Modulo per la presentazione delle osservazioni per i piani/programmi/progetti sottoposti a procedimenti di valutazione ambientale di competenza statale

ID: Codice procedura (ID_VIP/ID_MATTM): 12691

"Progetto di un impianto eolico denominato "Pitigliano" ubicato nei comuni di Pitigliano (GR) e Sorano (GR) costituito da 20 (venti) aerogeneratori di potenza nominale 7,0 MW per un totale di 140,0 MW con relative opere connesse ed infrastrutture indispensabili"

Immagine 1. Vincoli ex art. 136 del CBC dal PIT della Regione Toscana e zona approssimativa dove è progettato l'impianto industriale.

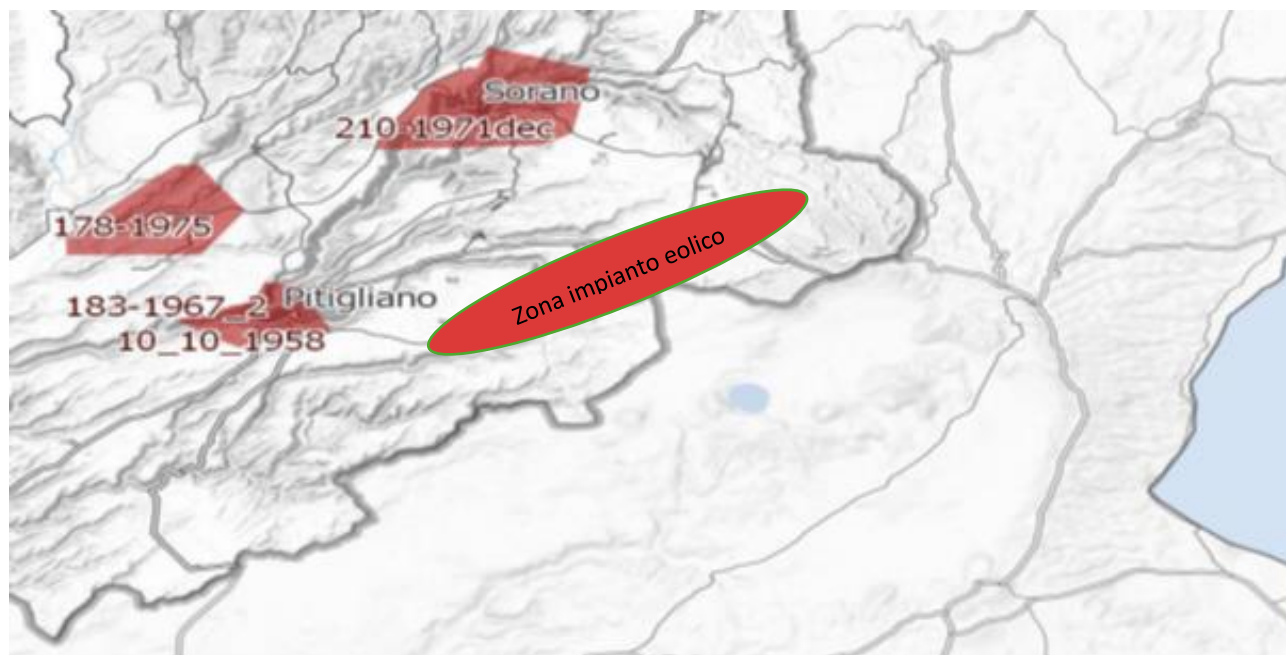
Inoltre, come sostiene la Proponente parte dell'impianto si verrebbe a trovare a 3,5 km dal centro abitato di Sorano. Infatti, tre degli aerogeneratori WTG 08, 09, 10 sono addirittura all'interno delle fasce di rispetto dei 3 km del suo vincolo paesaggistico di notevole interesse pubblico ex art 136 del CBC. Si evidenzia che così si crea

un'ulteriore incompatibilità con la tutela del Paesaggio.

Per quanto riguarda le numerose incompatibilità dell'impianto eolico "Pitigliano" con i copiosi e pregevoli beni culturali ed archeologici presenti e caratterizzanti questa parte di territorio tosco-laziale si rimanda alla documentazione prodotta dalla Proponente che ne individua una messe. Questo gran numero di beni culturali insieme ad altre peculiarità evidenzia in modo lapalissiano che l'impianto eolico "Pitigliano" con la sua essenza e carattere industriali nulla avrebbe a che vedere con il contesto paesaggistico, culturale, storico, economico e delle tradizioni agroalimentari. L'impianto industriale si caratterizzerebbe pertanto come elemento estraneo ed avulso oltre che dalla realtà storica ed economica di questo territorio tosco-laziale anche dalla sua stessa e radicata identità culturale.

Immagine 3. Cumulo di una parte di impianti eolici, fotovoltaici e geotermici industriali in progettazione ed esistenti intorno all’eolico industriale “Pitigliano”.

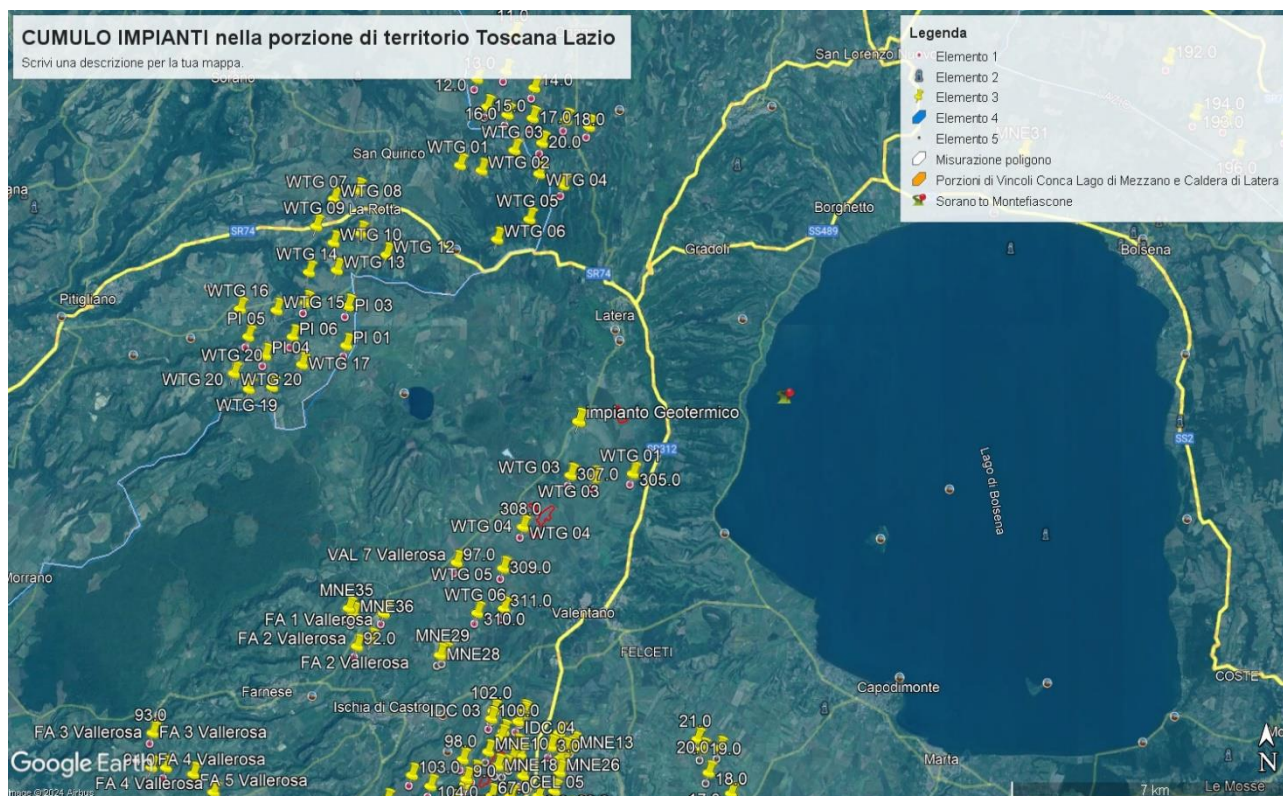
Tornando alle Linee guida nazionali, l’allegato IV dedica il paragrafo 3 agli impatti visivi e quelli sui Beni Culturali, Paesaggistici, Naturalistici e Culturali, ecc. Viene detto che la valutazione dell’impatto visivo dovrà essere effettuata tenendo conto “degli elementi caratterizzanti e qualificanti il paesaggio, effettuata alle diverse scale di studio (vasta, intermedia e di dettaglio...”. Le analisi debbono non solo definire l’area di visibilità dell’impianto eolico industriale, ma anche il modo in cui l’impianto viene percepito all’interno del bacino visivo. Le analisi visive debbono inoltre tener in opportuna considerazione gli effetti cumulativi derivanti dalla compresenza di più impianti”. Nella Relazione Paesaggistica e nello Studio di Impatto Ambientale prodotte dalla proponente come già evidenziato è stato ignorato il vincolo paesaggistico di notevole interesse pubblico ex articolo 136 del Codice dei Beni

Culturali “*Ambito paesaggistico, geologico e geomorfologico dell’orlo della caldera di Latera ...*” Non vengono nemmeno citati gli impianti eolici in progetto al MASE, il “Rempillo” (6 aerogeneratori) e un altro in verifica amministrativa di 14 aerogeneratori e 72, 6 MW. Ad oggi nei territori di Pitigliano, Sorano e in quello limitrofo potenzialmente potrebbero essere insediati 40 aerogeneratori alti 200 metri e larghi 170. Ma la proponente non cita neanche altri impianti che creerebbero il cumulo e quindi maggiore impatto. Infatti, sul territorio della “Città del Tufo” (Sorano e Pitigliano) impatterebbero anche l’impianto eolico “Montarzo” di Onano con 13 aerogeneratori con le dimensioni ricordate, l’altro eolico industriale nel territorio di Valentano con sette aerogeneratori (stesse dimensioni), gli impianti di Farnese con un minieolico di 3 Torri alte 60 metri già installate in località Poggio del Crognolo e l’impianto eolico industriale “Vallerosa” (7 aerogeneratori alti 200 metri e larghi 158 metri) in procedura VIA presso la Regione Lazio. Inoltre, altri impianti del minieolico già presenti a Valentano, Cellere e Piansano e due progetti eolici industriali con le stesse dimensioni (200 m x 170 m) nel Comune di Ischia di Castro. La valutazione del cumulo non prende neanche in considerazione gli impianti industriali di fotovoltaico e agrivoltaico in progetto a Farnese, Valentano, Ischia di Castro, Cellere. L’impianto geotermico in procedura Via al MASE, progettato nella Caldera di Latera. Quindi è stata effettuata una valutazione del potenziale impatto cumulativo non veritiera a dispetto di quanto affermato dalla proponente che sostiene di aver preso in considerazione uno spazio di 10 km intorno al suo impianto per gli impatti che si creerebbero.

Nella Parte IV delle Linee guida citate al punto 16.1, nello stabilire i requisiti per la valutazione positiva dei progetti nel procedimento di VIA si parla di individuazione delle aree idonee per l’insediamento degli impianti tenendo conto di aree degradate da attività antropiche pregresse o in atto (brownfield) tra cui siti industriali, cave, discariche, siti contaminati. Stessa raccomandazione viene ribadita anche nell’art.20 del D.Lgs n. 199/2021. Ma appare inascoltata dalla proponente. Infatti, insiste molto nel dire che il suo impianto industriale è compatibile con il territorio nonostante le numerose incompatibilità paesaggistiche, culturali, economiche e naturalistiche che esso incontra.

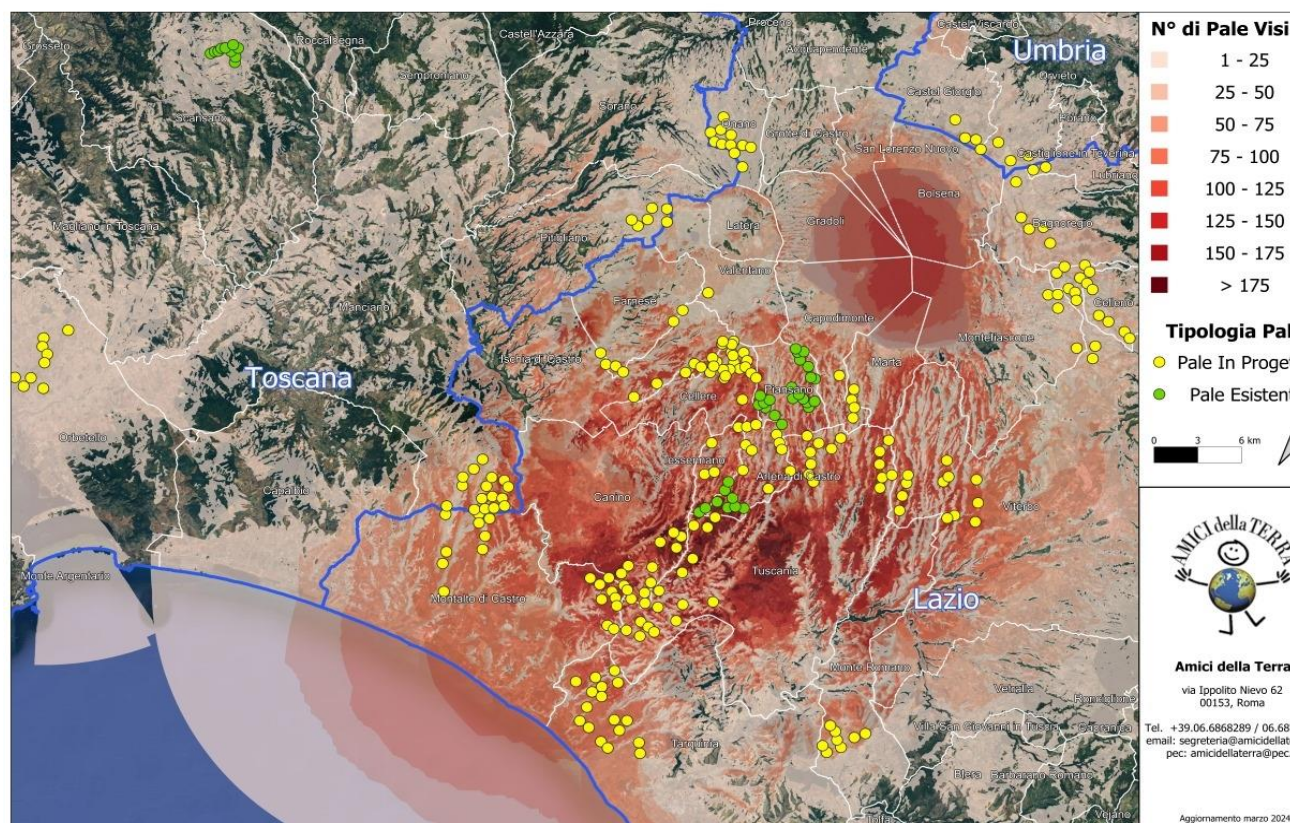
Alla luce di quanto descritto, possiamo concludere che la previsione *"Se a scala europea o nazionale la produzione di energia da fonti rinnovabili è spesso considerata*

come unilateralmente positiva, è infatti a scala locale che lo sviluppo delle energie rinnovabili può produrre esternalità negative che intaccano i valori culturali e naturali del paesaggio, con potenziali ricadute sul turismo, sulla produzione agricola e sull'identità e riconoscibilità dei luoghi” (da D.G.R Lazio n. 390/2022) è quanto mai appropriata anche per il territorio della “Città del Tufo” e della Tuscia settentrionale identificabili storicamente e culturalmente nella Maremma interna.

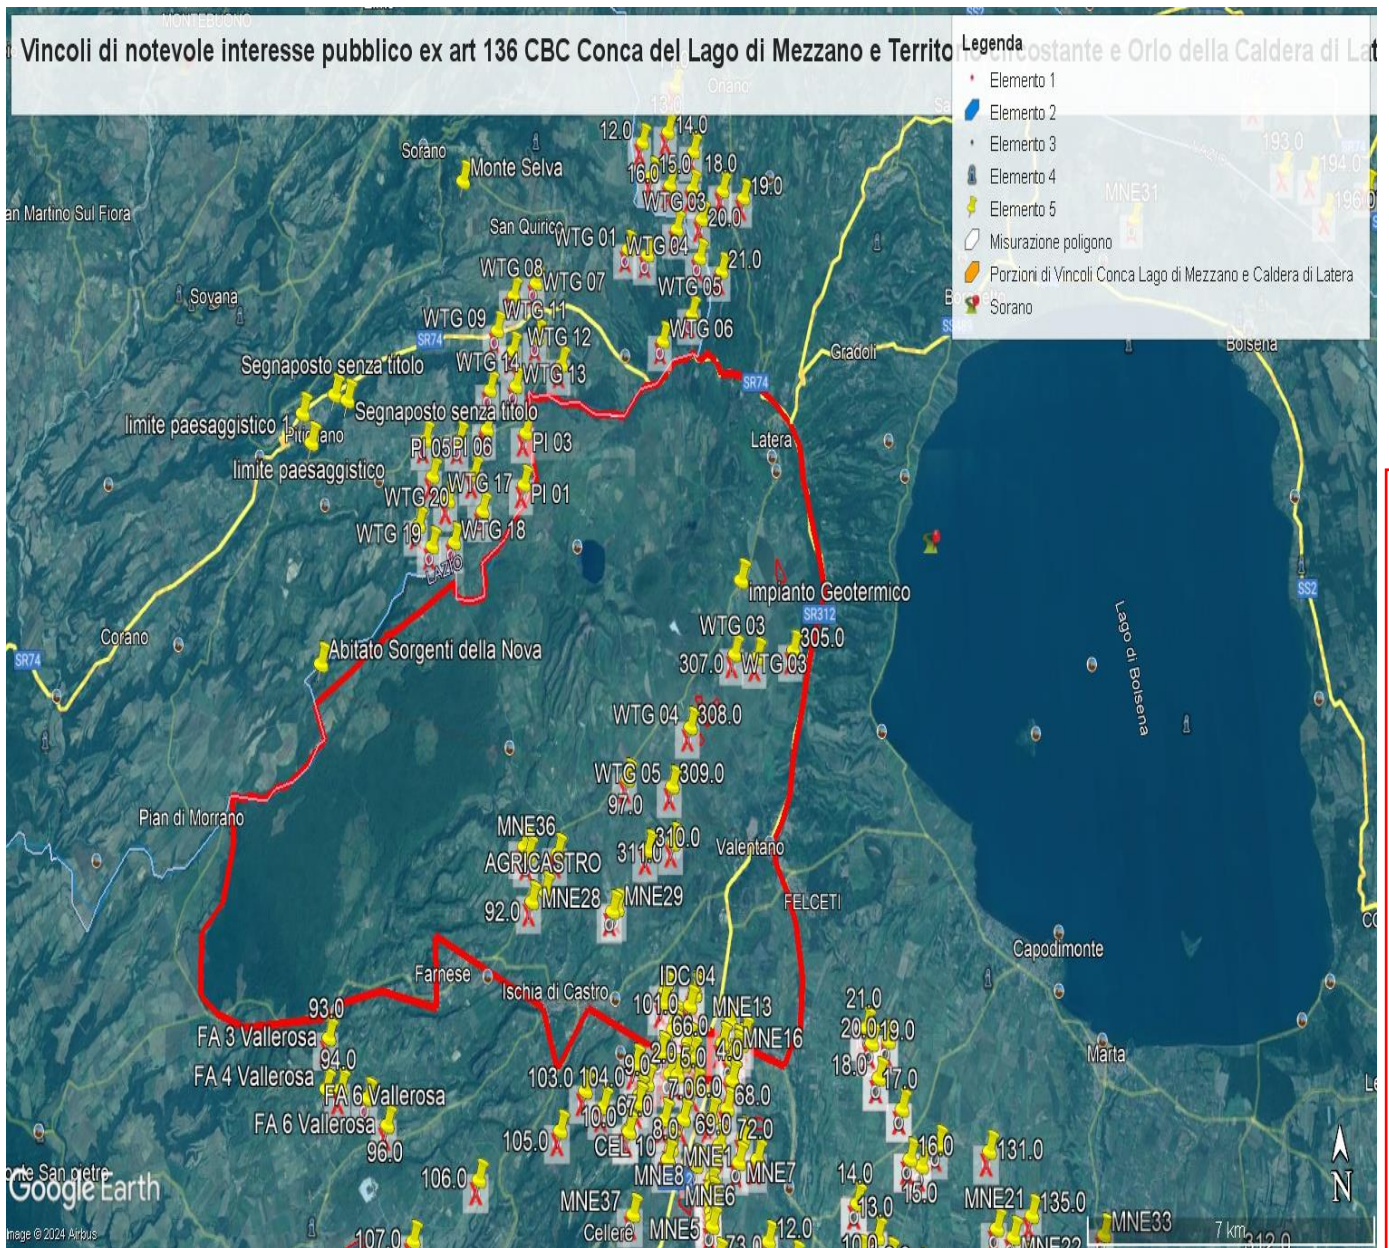
Il progetto è inteso essere realizzato in un'area caratterizzata da numerosi vincoli di carattere archeologico e non rispetta le dovute distanze da essi.

In generale, il progetto cozza contro l'esigenza di tutelare un paesaggio storico unico nel suo genere, per millenni plasmato dall'attività umana e dal suo integrarsi con le sue peculiarità naturali.
